COMUNE DI NAPOLI

PG/2023/342213

Oggetto: Conferenza di Servizi, ai sensi dell'art. 33, comma 9, del decreto-legge n. 133/2014 e ss.mm.ii., in modalità asincrona ex articolo 14-bis della legge 7 agosto 1990, n. 241 e ss.mm.ii., per l'approvazione delle modifiche e integrazioni allo stralcio urbanistico del Programma di Risanamento Ambientale e di Rigenerazione Urbana (PRARU) e del primo stralcio di rigenerazione urbana del PRARU, relativo alla realizzazione del "Nuovo Science Centre" (nell'unità di intervento denominata 1b2) e del "Polo Tecnologico dell'Ambiente" (nell'unità di intervento denominata 4a2), con adozione dei provvedimenti consequenziali – **parere unico del Comune di Napoli.**

Stralcio da Tav_Allegato 4.2 -Vincoli - Rischio Idrogeologico

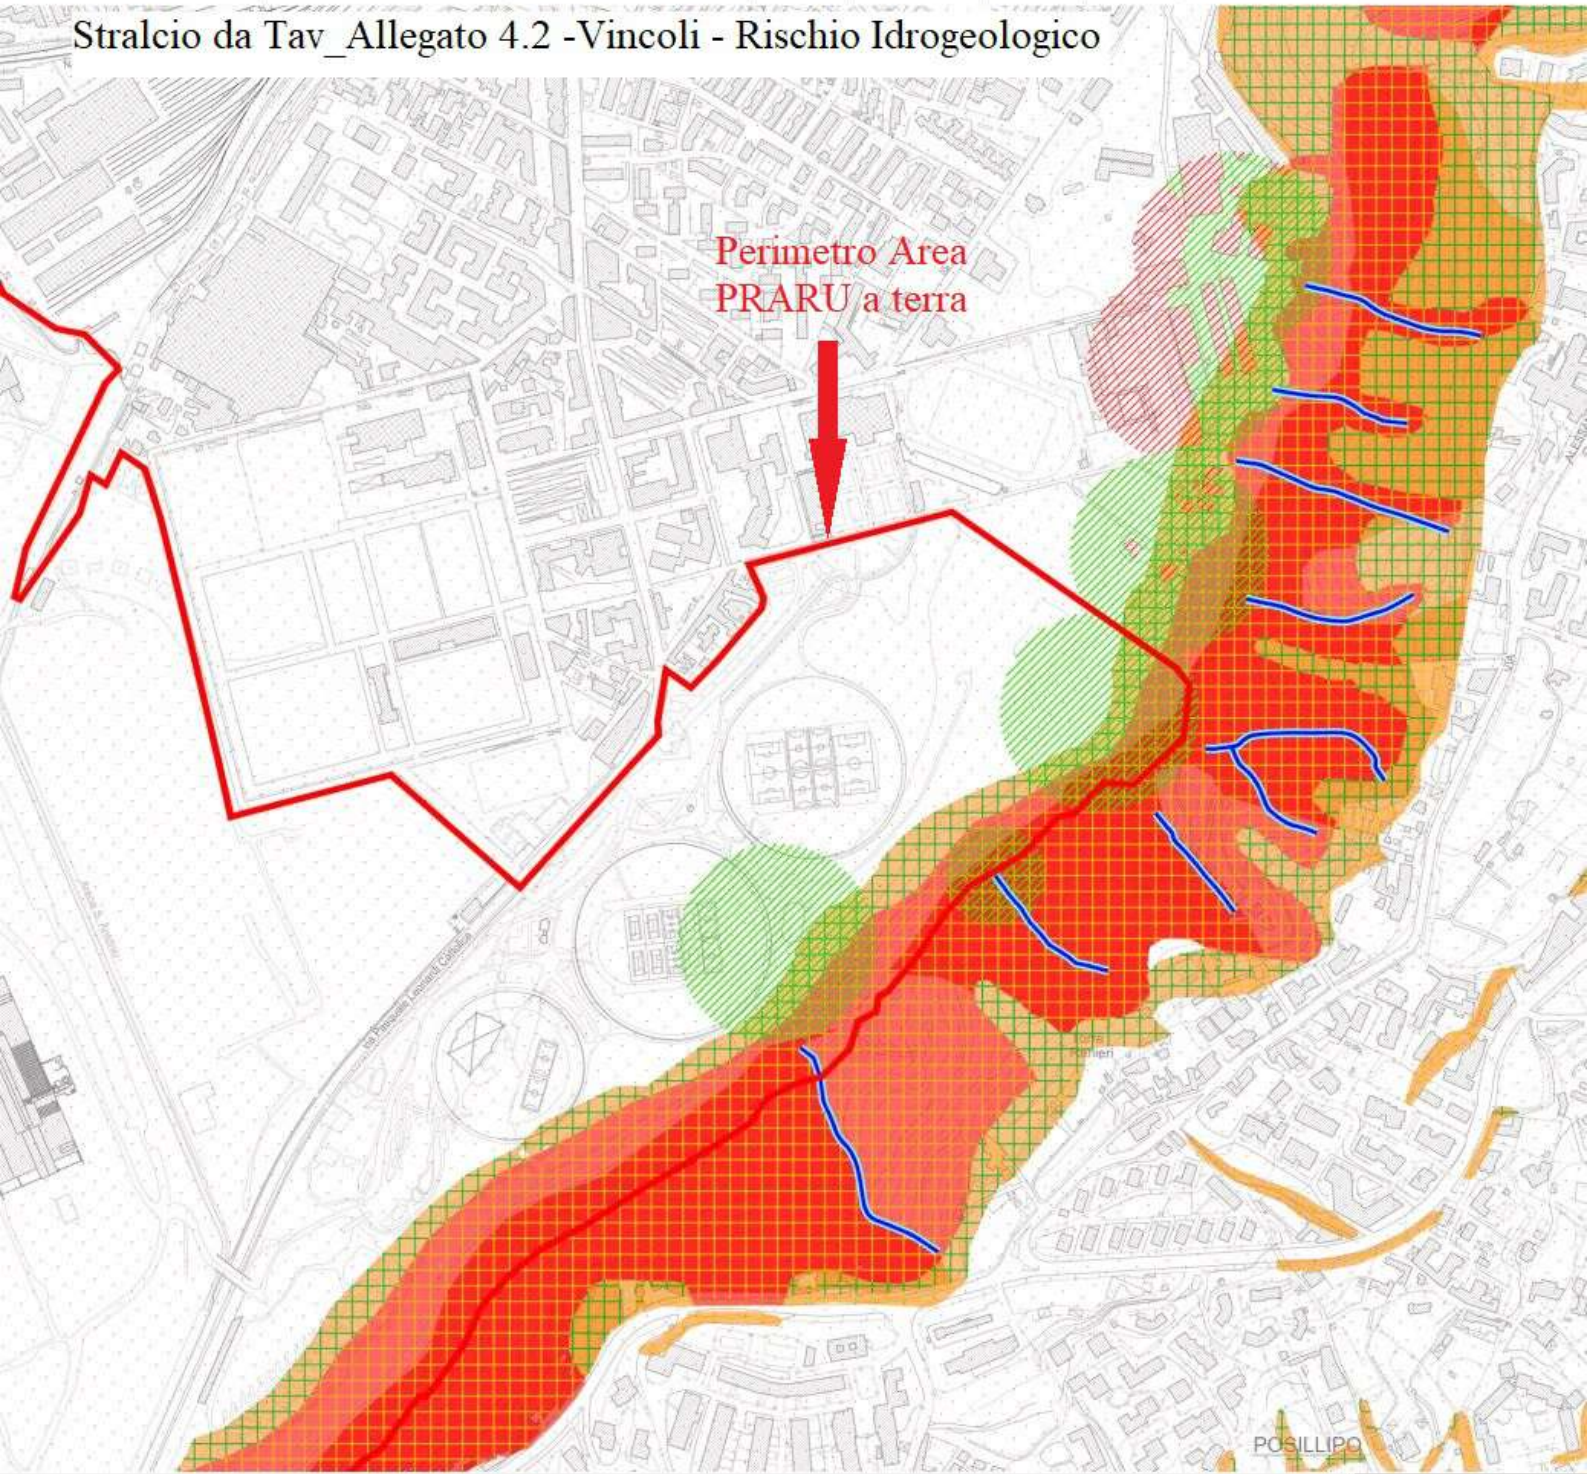
tavola allegata al progetto (Tav 4.2 – Vincoli, riportata in stralcio al presente nell'allegato 1). Andrà, pertanto, tenuta in debita considerazione tale perimetrazione di rischio, predisponendo le opportune verifiche in merito ai rischi insistenti e, segnatamente: 1) Rischio Frana (foglio n. 447153): l'area dell'intervento 9a1 non è direttamente perimetrata, ma si trova a valle di un versante caratterizzato da rischio R2 e R3. E' necessario prevedere una valutazione dei potenziali distacchi di massi e/o volumi di terra dalle aree poste a tergo e delle possibili traiettorie, adottando, se del caso, le consequenziali scelte progettuali; 2) Rischio idraulico (foglio n. 447153): l'area dell'intervento 9a1 è interessata dalla perimetrazione R2 (rischio medio). A tali aree si applicano le previsioni dell'art. 15 delle NdA al vigente Piano Stralcio (2015).
